Blau Darstellung:
Fortschreibung der Unterlage auf Basis der vorliegenden Stellungnahmen der Träger öffentlicher Belange (TÖB).

FESTSTELLUNGSENTWURF

Unterlage / Blatt-Nr.: 11.2a
Lageplan 1 zum Regelungsverzeichnis

Gießen, Lahnstraße und DB-Strecke 3702 - Engstellenbeseitigung mit dem Bau eines zweiten Gehweges, Radfahranlagen und Erneuerung / Verbreiterung der Eisenbahnüberführung.

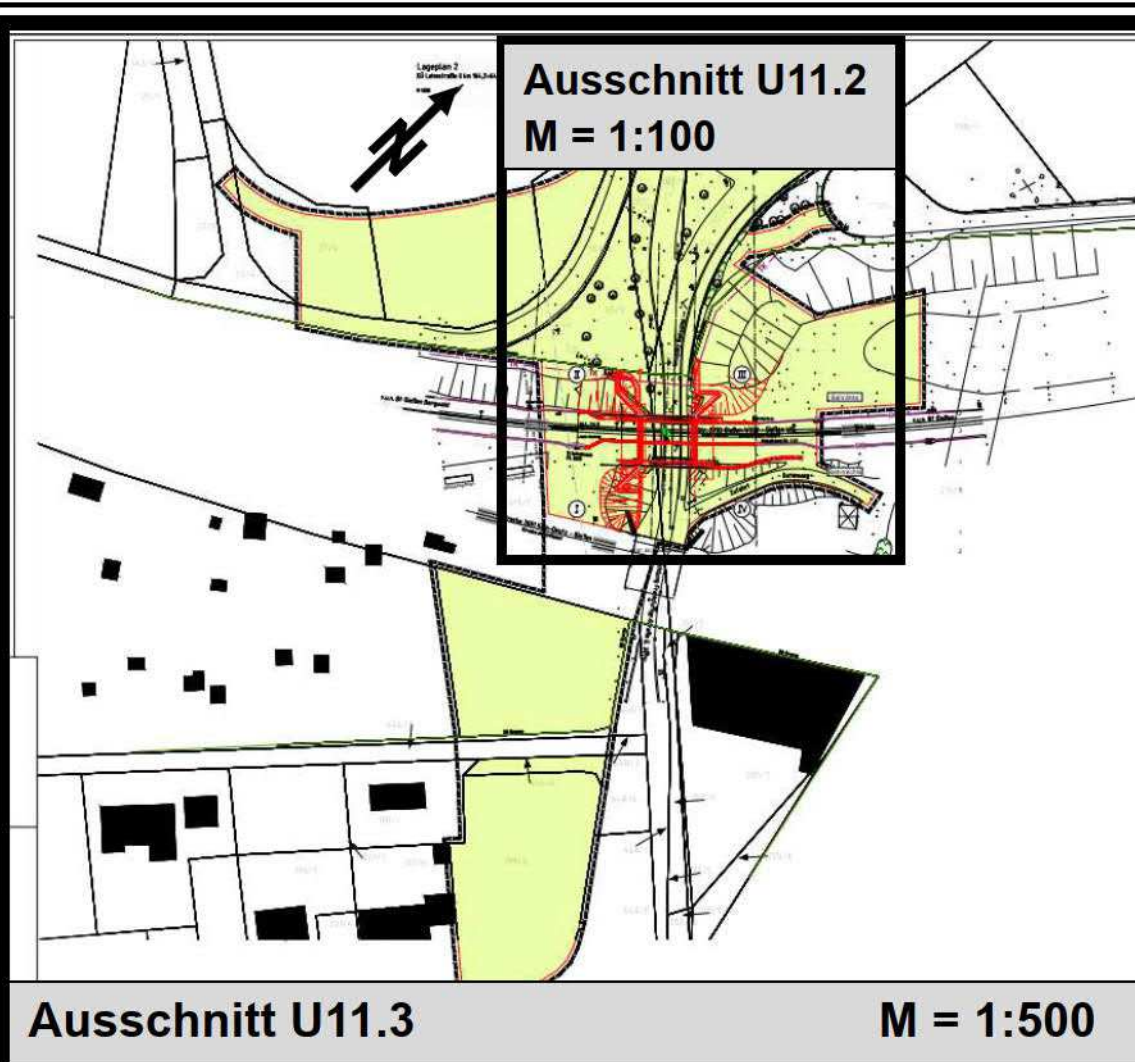
c			
b			
a	Planfortschreibung - Einträge im Rechtsverfahren	August 2025	BS / AT
Nr.	Art der Änderung	Datum	Zeichen
